北京市交通委员会

京交函〔2024〕911号

北京市交通委员会关于顺义新城0201街区东风商场片区项目交通影响评价审查意见的函

顺义新城 0201 街区东风商场片区项目交通设施要求

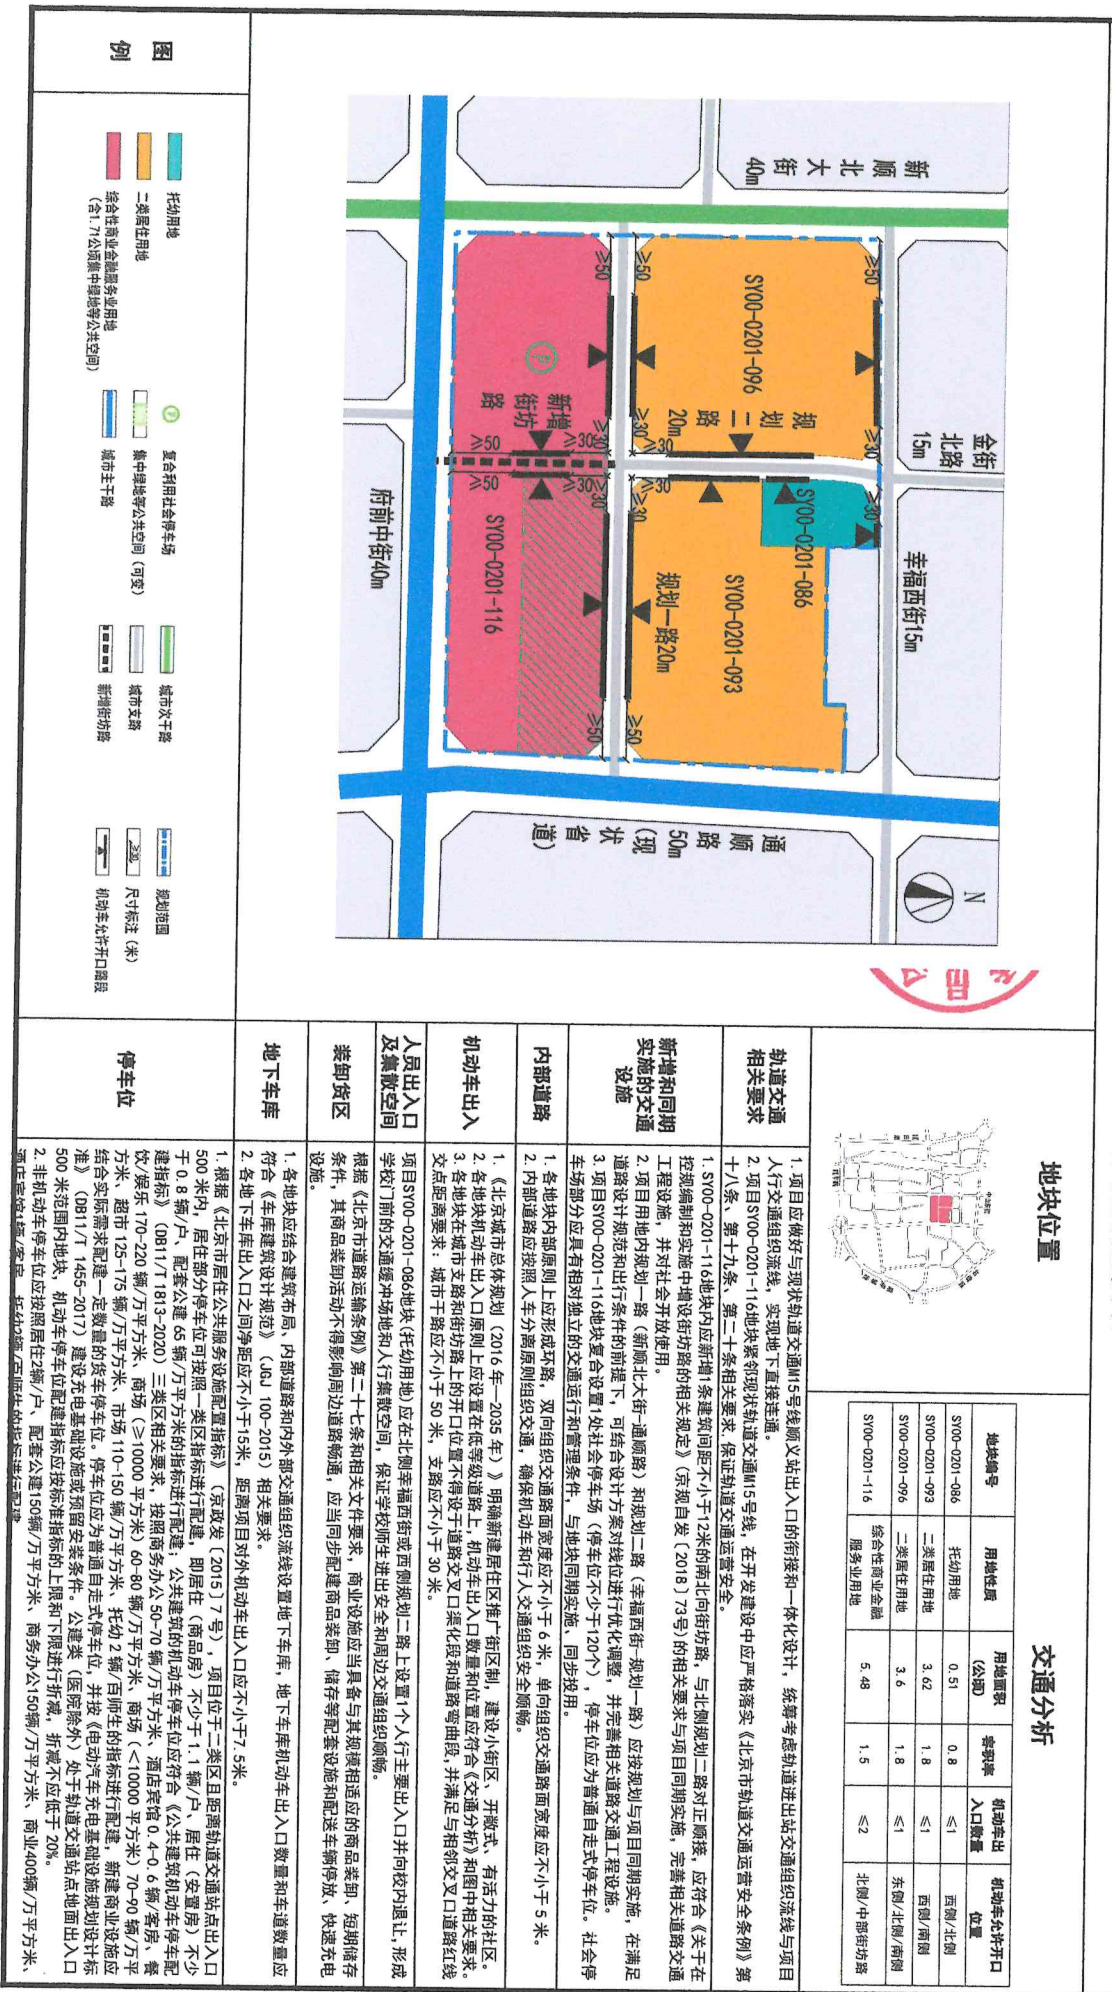
1. 项目应做好与现状轨道交通M15号线顺义义站出入口的衔接和一体化设计，统筹考虑轨道交通进出站交通组织流程与项目人行交通组织流程，实现地下直接连通。
2. 项目S100-0201-116地块紧邻现状轨道交通M15号线，在开发建设中应严格落实《北京市轨道交通运营安全条例》第十八条、第十九条、第二十条相关要求，保证轨道交通运营安全。

1. S100-0201-116地块内应新增一条建筑间距不小于12米的南北向街坊路，与北侧规划二路对正顺接，应符合《关于在控规编制和实施中增设街坊路的相关规定》(京规自发〔2018〕73号)的相关要求与项目同期实施，完善相关道路工程设施，并面向社会开放使用。
2. 项目用地内规划一路(新顺北大街-通顺路)和规划二路(幸福西街-规划一路)应按规划与项目同期实施，在满足道路设计规范条件和出行条件的的前提下，可结合设计方案对线位进行优化调整，并完善相关道路工程设施。
3. 项目S100-0201-116地块复合设置一处社会停车场(停车位不少于120个)，停车位应为普通自走式停车位。社会停车场部分应具有相对独立的交通运行和管理条件，与地块同期实施、同步投用。

1. 各地块内部原则上应形成环路，双向组织交通路面宽度应不小于6米，单向组织交通路面宽度应不小于5米。
2. 内部道路应按按照人车分离原则组织交通，确保机动车和行人交通组织安全顺畅。

1. 《北京城市总体规划(2016年-2035年)》明确新建居住区推广街区制，建设小街区、开敞式、有活力的社区。
2. 各地块机动车出入口原则上应设置在低等级道路上，机动车出入口数量和位置应符合《交通分析》和图中相关要求。
3. 各地块在城市支路和街坊路上的开口位置不得设于道路交叉口渠化段和道路弯道路段，并满足与相邻交叉口道路红线交点距离要求：城市干路应不小于50米，支路应不小于30米。

项目S100-0201-086地块(托幼用地)应在北侧幸福西街或西侧规划二路上设置1个人行主要出入口并向校内避让，形成学校门前的交通缓冲场地和人行集散空间，保证学校师生进出安全和周边交通组织顺畅。

1. 各地块应结合建筑布局、内部道路和内外组织交通组织设置地下车库，地下车库机动车出入口数量和车道数量应符合《车库建筑设计规范》(JGJ 100-2015)相关要求。
2. 各地下车库出入口之间间距应不小于15米，距项目对外机动车出入口应不小于7.5米。

1. 根据《北京市居住公共服务设施配置指标》(京政发〔2015〕7号)，项目位于二类区且距轨道交通站点出入口500米内，居住部分停车位可按照一类区指标进行配置，即居住(商品房)不少于1.1辆/户、居住(安置房)不少于0.8辆/户，配套公建65辆/万平方米的指标进行配置；公共建筑的机动车停车位应符合《公共建筑机动车停车位建设指标》(DB11/T 1813-2020)三类区相关要求，按照商务办公50-70辆/万平方米、酒店宾馆0.4-0.6辆/客房、餐饮/娱乐 70-220辆/万平方米、商场(≥10000平方米)60-80辆/万平方米、商场(<10000平方米)70-90辆/万平方米、超市125-175辆/万平方米、市场110-150辆/万平方米、托幼2辆/百师生的指标进行配置。新建商业设施应结合实际需求配置一定数量的货车停车位。停车位应为普通自走式停车位，并按《电动汽车充电基础设施配置标准》(GB117/1465-2017)建设充电基础设施预留安装条件。公建类(医院除外)处于轨道交通站点地面出入口500米范围内地块，机动车停车位配置指标应按标准指标的上限和下限进行折减，折减不应低于20%。
2. 非机动车停车位应按照居住2辆/户、配套公建150辆/万平方米、商务办公150辆/万平方米、商业400辆/万平方米、酒店宾馆400辆/户、托幼2辆/百师生的标准进行配置。
